01 / 06 Synthese van de controle — COVER

Elektrische installaties op laagspanning en zeer lage spanning

Biezenstraat 21 bus 001, 8000 Brugge

Organisme	Atlas Contrôle VZW · BELAC 663-INSP
Controledatum	23/11/2026
Uitgiftedatum	23/11/2026
Hercontrole voor	23/11/2027
Referentie	DOM-2026-JRJQJX

01 ALSB

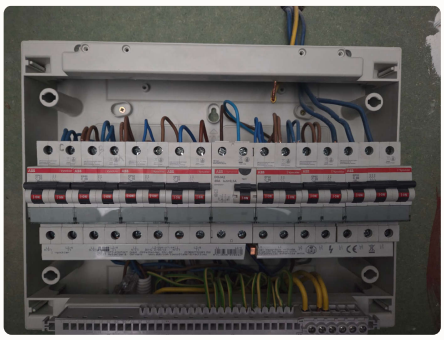
VASTSTELLINGEN 1 INBREUK

- 4.2.3.2 De aansluitingen van de hoofd-equipotentiaalverbindingen (water-, gasleiding, vertrek- en terugvoerleiding van verwarming) dienen vervolledigd te worden.
